PONCIANO J. TORRADO

Memoria Descriptiva y Constructiva

de los Trabajos a realizar en el
Edificio "Escuela Técnica de UTU"
Barrio Lavalleja

Foto 11 - Puerta de Acceso al Taller de Belleza

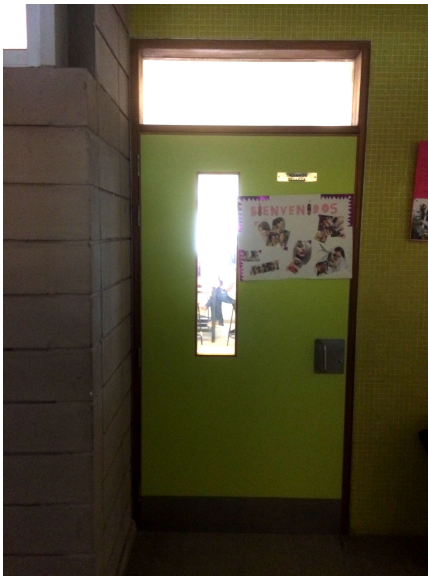
En el Taller de Belleza se ha producido el desprendimiento del marco de la puerta de acceso de sus amures. Según los planos L6A1 y L25A20 el marco de la abertura de madera está amurado a ambos lados en tabiques de dos bloques de hormigón de 15x19x40.

La Foto 11 describe la forma en que está dispuesta la abertura y la Foto 12 muestra en detalle la separación del marco de los muros de bloque. Es posible que el desprendimiento del marco se deba a condiciones débiles del anclaje del mismo a tabiques de bloques, donde el izquierdo es transversal al plano de la puerta, justo en la posición donde los esfuerzos dinámicos son mayores (apertura y cierre continuos).

El procedimiento de reparación podría consistir en:

- Desamurar el marco con la hoja
 - Rectificar posibles deformaciones y controlar las escuadras, pues la hoja roza contra el pavimento
 - Amurar en ambos tabiques de bloques sendos marcos adicionales de chapa doblada en forma de "U" que recubran cada extremo de los tabiques de bloques
 - Fijar el marco de la abertura cerrada en su interior, a dichos marcos adicionales
- Salón 1 contiguo al SUM

Foto 18 - Desprendimiento zócalo mesada en Lab. Física

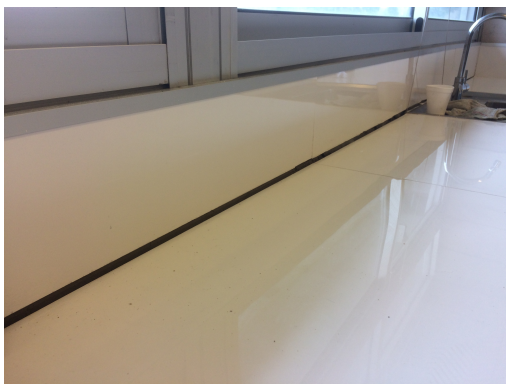
En efecto, como muestran las Fotos 18 y 19 la pretendida unión entre el revestimiento del muro y la mesada ha fracasado. De acuerdo con el corte 5-5 de la lámina L24A19 Detalles Laboratorios se ve que la mesada apoya en el entrepiso de losas π al mismo tiempo que se adosa al panel de fachada indicado en la Vista 3 del plano 7 de la estructura premoldeada.

La vinculación de la mesada a dos piezas estructurales premoldeadas discretas como son el entrepiso de losas π y el panel de fachada, cuyos movimientos son independientes, no puede ocurrir sin que se produzca el marcado de la separación. En otras palabras, si la mesada es solidaria al entrepiso y el zócalo al panel, necesariamente se producirá la fractura en la arista de contacto.

Tratándose de mesadas de laboratorio donde se manejan líquidos que eventualmente pueden derramarse es imprescindible generar en ese encuentro una junta estanca. Para ello se procederá de la siguiente forma:

- Se rectificará la junta mediante amoladora
- Se interpondrá un cordón de respaldo Sika Roundex del diámetro apropiado
- Se sellará la junta con masilla flexible e impermeable Sikaflex 1a.
